陳述書

法務省訟務局の担当者から、平成23年3月11日に発生した東京電力株式会社福島第一原子力発電所の事故（以下「本件事故」といいます。）に関連して、平成14年7月31日に地震調査研究推進本部（以下「推本」といいます。）が公表した「三陸沖から房総沖にかけての地震活動の長期評価について」（以下「長期評価」といいます。）に関し、当時の原子力安全・保安院（以下「保安院」といいます。）がどのような対応をとったのかについて説明を求められたので、下記のとおり、私の経歴について述べた上でこれらの事項についての意見を述べます。

「三陸沖から房総沖にかけての地震活動の長期評価について（地震調査研究推進本部）」に対する原子力発電所の津波安全性

土木学会による領域区分

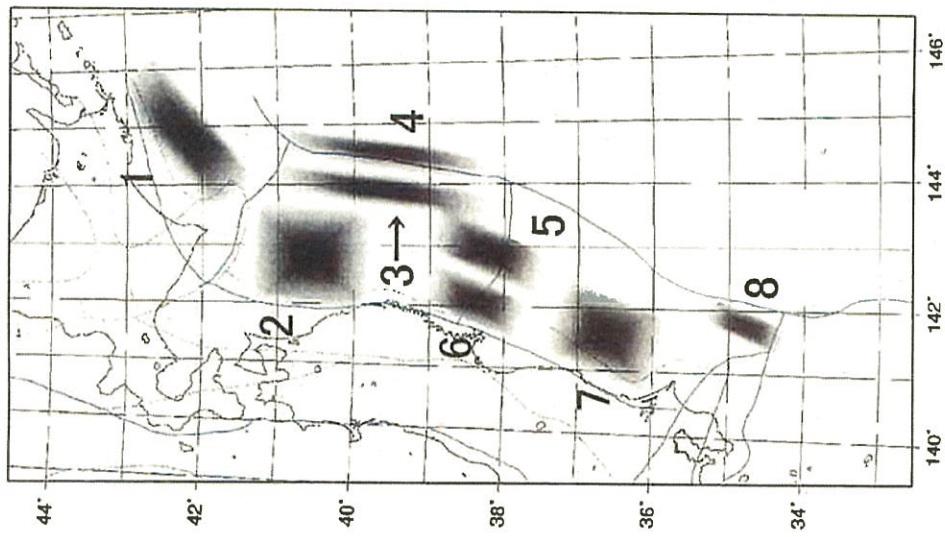
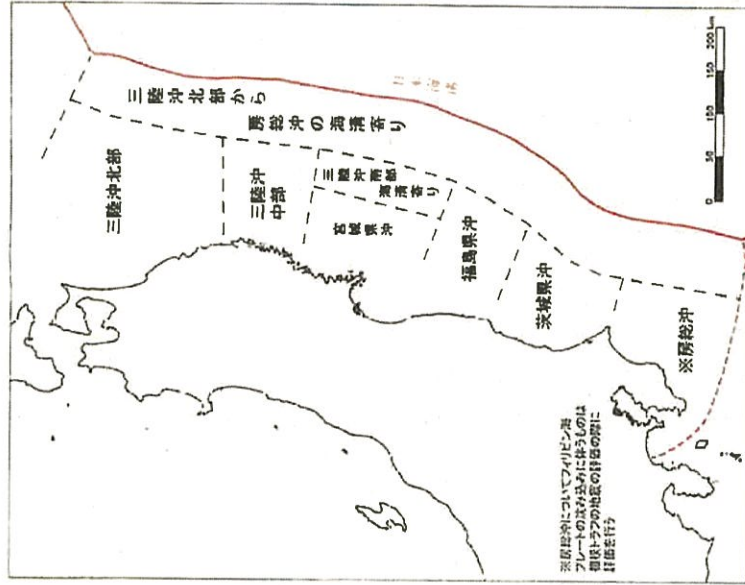
- ・川原班長以下4名が出席
- ・Q2はイメージ通りだが、Q1はイメージと違う。
→2つの表を1つにし、敷地高なども記載して欲しい。
また、図面も入れて欲しい。
→6日夕方までに作り直して届ける
- ・福島～茨城沖も津波地震を計算すべき。本日、東北電力から説明を受けたが、女川の検討では、かなり南まで波源をずらして検討している。
→谷岡・佐竹の論文を説明するなどして、40分間くらい抵抗した。結果的には計算するとはなっていないが、推進本部がなぜそうしたのか、委員の先生から経緯を聴取するとなった(宿題)。

- ・川原班長以下4名
- ・添付ファイルで説明。書類は受理された
- ・福島沖～茨城沖における津波地震の計算の指示はなかった
- ・推進本部がなぜどこでも津波地震が起こると考えたのか、
については宿題として残された
以上です。
